**AVIS RELATIF À LA PROTECTION
CONTRE LES EVENTUELS EFFETS NOCIFS ET NUISANCES
PROVOQUÉS PAR LES RAYONNEMENTS NON IONISANTS
GÉNÉRÉS PAR DES ANTENNES ÉMETTRICES STATIONNAIRES**

Commune : LIEGE - Exploitant : ORANGE

Référence exploitant : 211L1_9 / 30108L1_9 / 40108L1_9 / 50108L1_9

Rapport n° 2980 / 2025

Figure 1 : Vue en plan des lieux de séjour et des points de contrôle

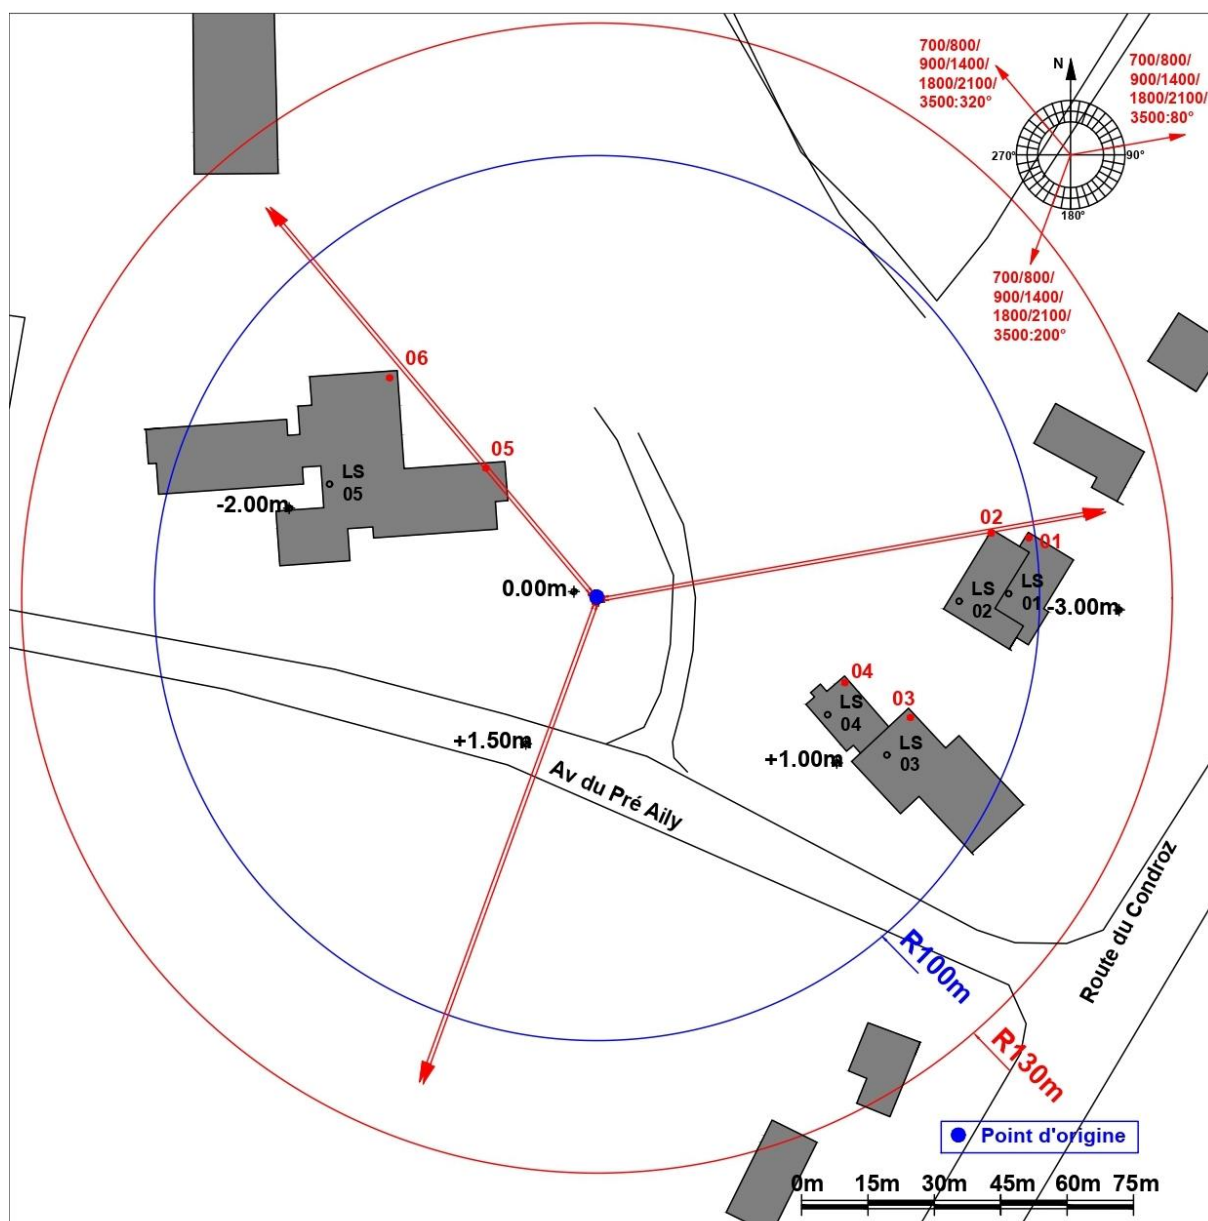
- le numéro du point de contrôle repris sur un des plans de la figure 1;
- le numéro du LS dans lequel se trouve le point de contrôle de la 1^{ère} colonne ;
- l'atténuation d'obstacle prise en compte pour le calcul de l'indice d'exposition dans le LS ;
- le résultat du calcul de l'indice d'exposition.

N° point de contrôle	LS	Atténuation (dB)	Indice d'exposition relatif à la limite par installation IE_i
1	LS01	3,0	0,091
2	LS02	3,0	0,051
6	LS05	3,0	0,035
4	LS04	3,0	0,029
3	LS03	3,0	0,022
5	LS05	3,0	0,013

En ce qui concerne les antennes de l'installation mentionnées dans le tableau 1, la distance maximale à laquelle la limite pourrait être atteinte, à l'extérieur, est égale à 85,6 m. S'il n'y a pas de LS à une distance inférieure, les antennes respectent forcément la limite d'immission.

Dans le cas des LS situés à l'intérieur des bâtiments, une atténuation d'obstacle est prise en compte et il en résulte que la distance maximale à laquelle la limite pourrait être atteinte se réduit à 61,0 m.

Figure 2 : Vue en plan des installations d'antennes dans un rayon de 300 mètres autour de l'installation faisant l'objet de la demande d'avis

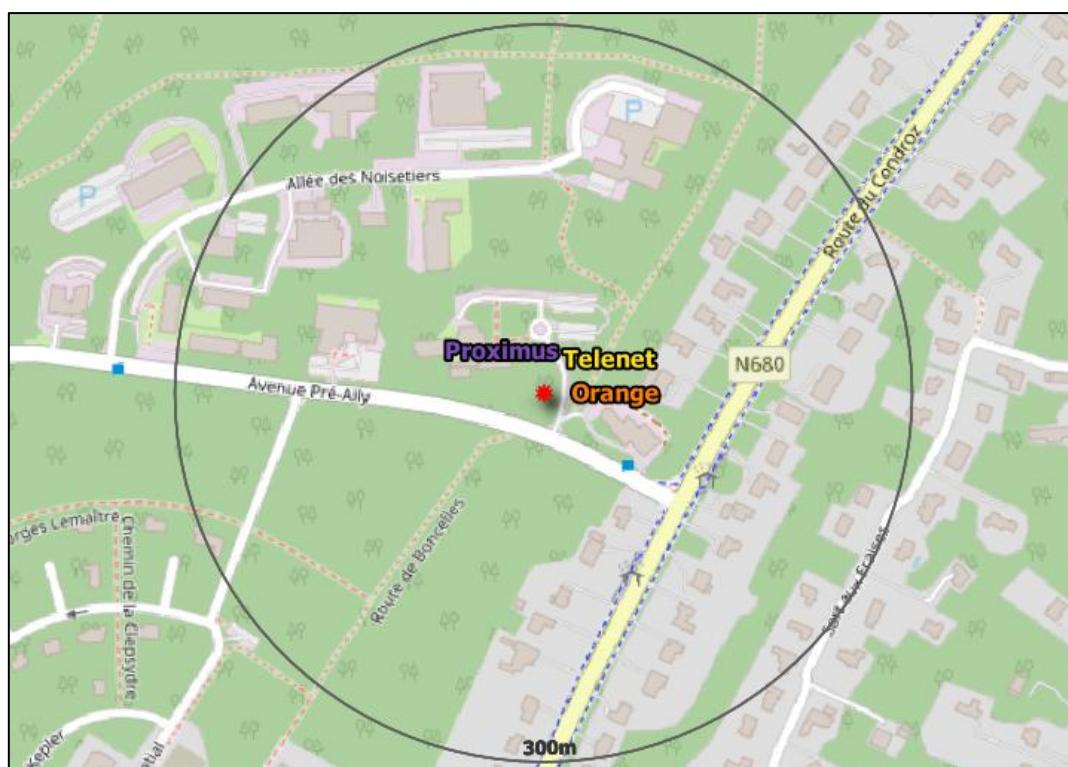
Le plan en projection verticale de la figure 2 indique la localisation des installations d'antennes émettrices stationnaires visées par le décret et situées dans un rayon de 300 mètres autour de l'installation référencée dans le paragraphe 2 et localisée au centre du cercle. Les données de localisation de ces antennes et les avis correspondant sont accessibles via le cadastre en ligne des antennes émettrices stationnaires⁸. Les installations prises en compte dans l'évaluation du respect de la limite cumulative sont les installations d'antennes émettrices déclarées en service par l'exploitant à la date du présent avis, à l'exception de l'installation référencée dans le paragraphe 2 et éventuellement d'autres installations ayant fait l'objet d'une demande d'avis à la même date et qui sont situées à l'intérieur de la zone de 300 mètres de rayon.

- a) il y a au plus 4 installations d'antennes émettrices stationnaires présentes dans la zone d'évaluation de 300 mètres de rayon représentée dans la figure 2, y inclus l'installation référencée dans le paragraphe 2 : la limite cumulative définie à l'article 4, §2 du décret est nécessairement respectée dans les lieux de séjour à l'intérieur de la zone d'évaluation de 300 mètres de rayon ;

- b) il y a exactement 5 installations d'antennes émettrices stationnaires présentes dans la zone d'évaluation de 300 mètres de rayon représentée dans la figure 2, y inclus l'installation référencée dans le paragraphe 2 et il existe, pour 3 ou 4 de ces installations, un avis attestant le respect de la limite abrogée de 3 V/m : la limite cumulative définie à l'article 4, §2 du décret est nécessairement respectée dans les lieux de séjour à l'intérieur de la zone d'évaluation de 300 mètres de rayon ;

- c) dans tous les autres cas, il a été vérifié que la limite cumulative définie à l'article 4, §2 du décret n'est pas dépassée dans les lieux de séjour sur base du nombre d'installations localisées dans la zone d'évaluation de 300 mètres de rayon représentée dans la figure 2, de leur localisation ainsi que des données inscrites dans la figure 1 et au paragraphe 4 du présent avis et dans les avis attestant le respect de la limite par installation ou de la limite abrogée de 3 V/m relatifs aux autres installations reprises dans la figure 2.

Compte tenu des considérations ci-dessus, il apparaît que l'intensité du rayonnement électromagnétique généré, dans les lieux de séjour situés dans un rayon de 300 mètres autour de l'installation référencée dans le paragraphe 2, par l'ensemble des antennes émettrices stationnaires de l'ensemble des exploitants du même site d'antennes émettrices stationnaires respecte la limite fixée à l'article 4, § 2 du décret.
